土木工事設計変更ガイドライン（案）

事例集

北陸地方建設事業推進協議会

変更前図面
変更前図面

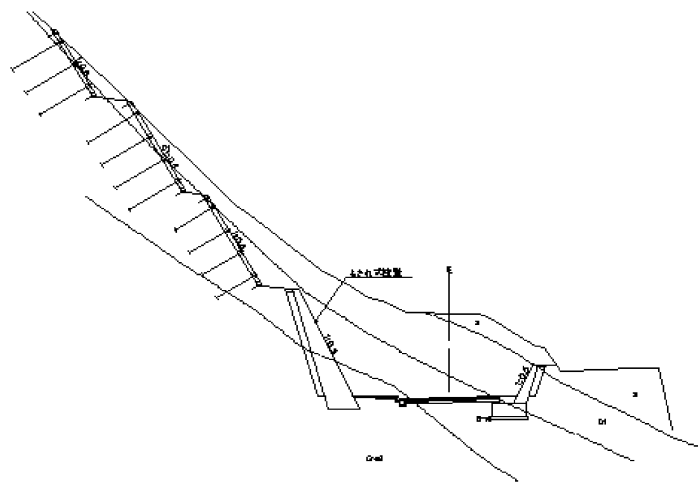
トンネル終点側坑口の明り切土区間の法面最下段の擁壁工において、当初設計では、もたれ式擁壁構造であった。

地盤条件の照査と施工性、経済性及び擁壁前面の反射(眩しさ)を検討し、大型ブロック積み構造が最適と思われたため、発注者に協議を行った。その結果、大型ブロック積みで施工することを認められ、設計変更の対象となった。あわせて、法面排水処理のため大型ブロック積み天端での排水側溝敷設と縦排水設置が指示された。直接工事費で1.4百万円の減額変更

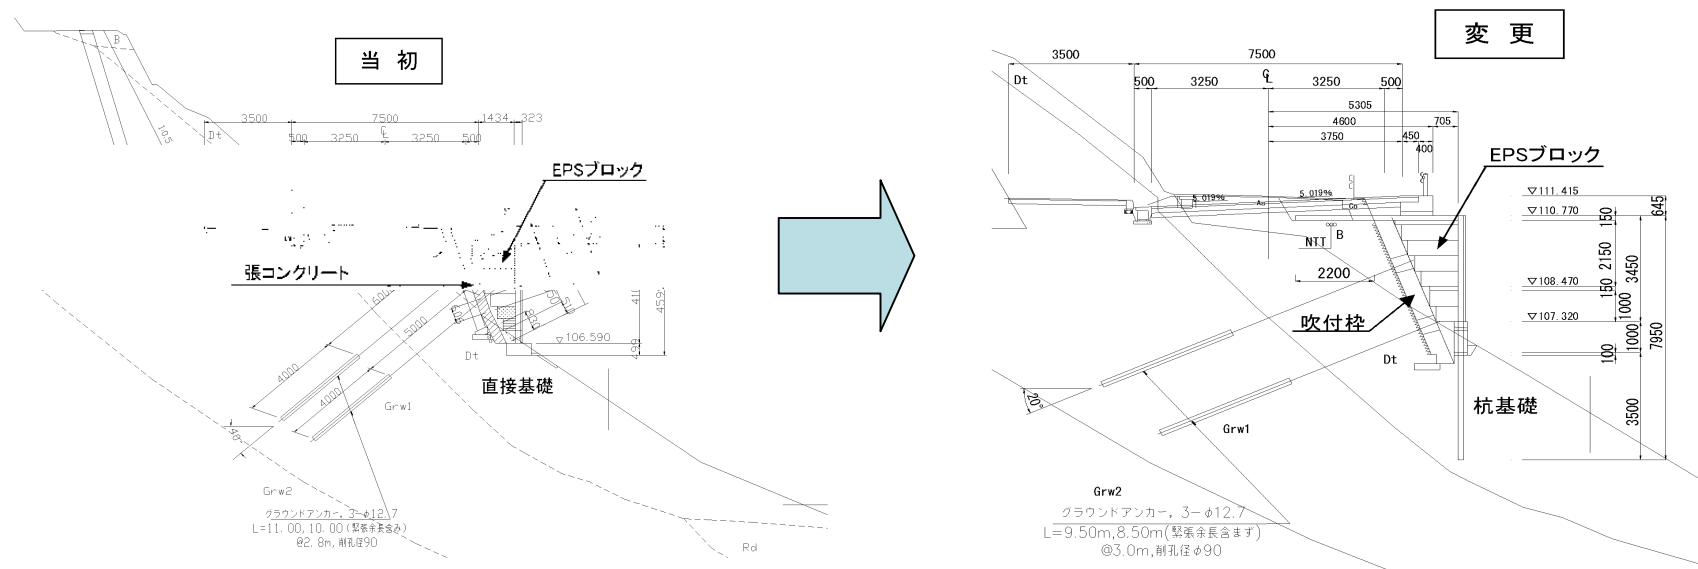
当初設計でトンネル終点側明り部に発泡スチロールを用いた軽量盛土工(EPS工法)による道路拡幅が計画されていた。発注後、EPS工法の設計・施工基準書が改訂された。

施工にあたり、既設石積擁壁基礎深さ・盛土部基礎地盤・既設埋設管位置の確認が必要なため、それらの現地調査を行ったうえで、新EPS工法設計・施工基準書、現地調査に則った構造・形状を検討し、発注者に協議を行った。その結果、構造・形状の変更が認められ、設計変更の対象となった。直接工事費で4百万円の増額変更

取付推進工計画図

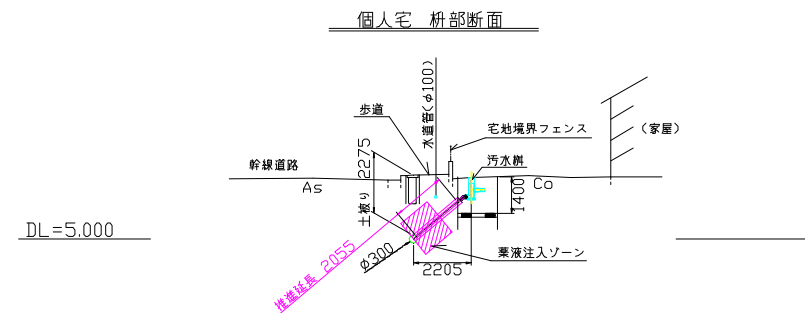
本工事は幹線道路下の管きょ推進工事(400mm塩ビ管)であり、宅ます(2箇所)も合わせて行う工事であった。当初設計においては、宅ます位置は平面図にて明記されていたが、本管との接続は開削施工となっていた。開削施工区間には塀、排水路等の障害物があり、通常施工が困難であった。

- ・受注後の現地測量結果を発注者に提示し、監督官と現地確認を行い施工可能な方法を協議した。
- ・施工者より取付推進工法を提案し、採用された。
- ・直接工事費で約百万円の増額変更。
